Product Change Notification

Issue No. ST- EDO2401A

Subject	<u>Notification of the Change of Photointerrupter Lead Frame Shape</u>
---------	---

コネクタ一体型フォトインタラプタ リードフレーム形状変更に伴う比較資料
Photointerrupter Change Comparison Document

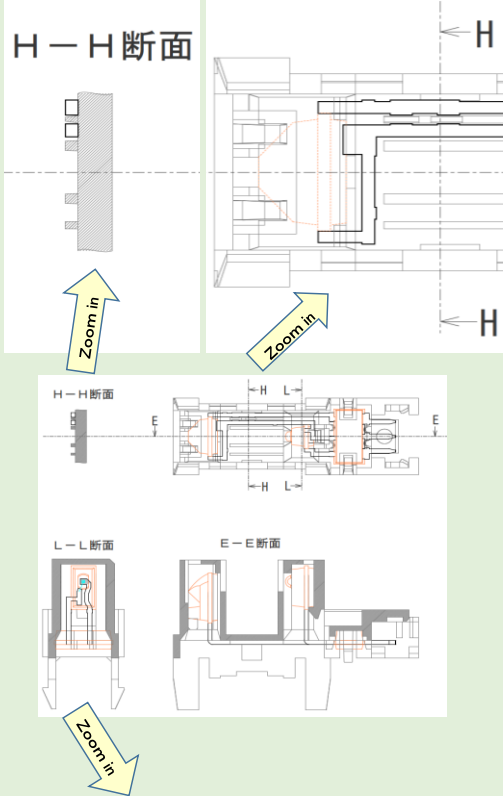
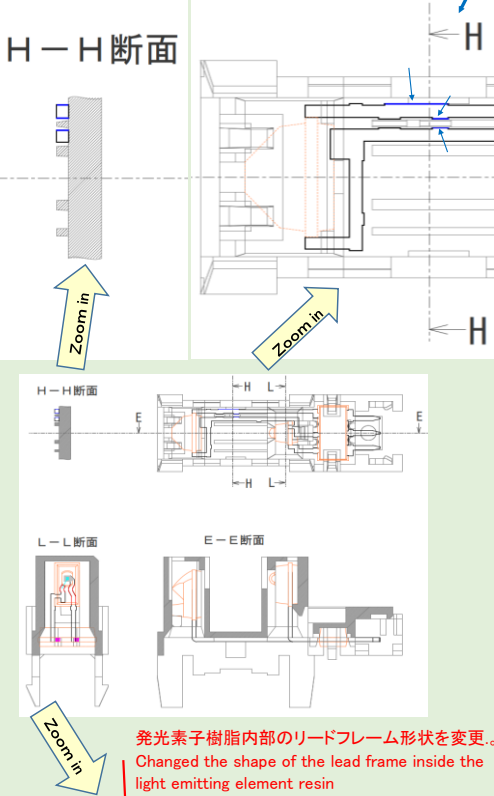
従来品 Current Product	変更品 Modified Product
取引品番 Business Model No.		同 ー (GP1A173LCS*F) SAME	
SHARP 社内管理用品番 SHARP Internal Model No.		同 ー (GP1A173LCS*4) SAME	
原産国／生産工場 Country of Origin / Manufacturing Location		同 ー 中国／珠海綠成電子有限公司 SAME (China / ZHUHAI ENSEI ELECTRONICS CO., LTD.)	
材料 Materials	リードフレーム Lead Frame	従来形状 Current Shape	変更形状(内部のみ) Modified Shape (Inner Only)
			<p>リードフレームの幅広部の長さを0.2mm短く変更(8箇所) Shorten the length of the wide part of the lead frame by 0.2 mm (8parts)</p>
	その他 材料 Other Materials	同 ー SAME	
QC工程 QC process	生産設備・方法 Production Equipment & Method	同 ー SAME	
	検査設備・方法 Inspection Equipment & Method	同 ー SAME	
電気的特性(絶対最大定格含む) Electronic Spec. (Including absolute maximum rating.)		同 ー SAME	
信頼性 Product Reliability		同 ー SAME	
外観／マーキング Visual / Marking		同 ー SAME	
包装仕様・ラベル標記ルール Package Spec. / Description of Label		同 ー SAME

従来品 Current Product	変更品 Modified Product
取引品番 Business Model No.		同 ー (GP1S173LCS*F/GP1S273LCS1F) SAME	
SHARP 社内管理用品番 SHARP Internal Model No.		同 ー (GP1S173LC**4/GP1S273LCS14) SAME	
原産国／生産工場 Country of Origin / Manufacturing Location		同 ー (中国／珠海縁成電子有限公司) SAME (China/ZHUHAI ENSEI ELECTRONICS CO., LTD.)	
材料 Materials	リードフレーム Lead Frame	従来形状 Current Shape	変更形状(内部のみ) Modified Shape(inner Only)
			<p>リードフレームの幅広部の長さを0.2mm短く変更(3箇所) Shorten the length of the wide part of the leadframe by 0.2 mm (3 parts)</p>  <p>発光素子樹脂内部のリードフレーム形状を変更。 Changed the shape of the lead frame inside the light emitting element resin</p> <p>GP1A173シリーズで採用中の形状に統一いたします。 Unified to the shape currently used in the GP1A173 series.</p>
	その他 材料 Other Materials	同 ー SAME	
QC工程 QC process	生産設備・方法 Production Equipment & Method	同 ー SAME	
	検査設備・方法 Inspection Equipment & Method	同 ー SAME	
電気的特性(絶対最大定格含む) Electronic Spec. (Including absolute maximum rating.)		同 ー SAME
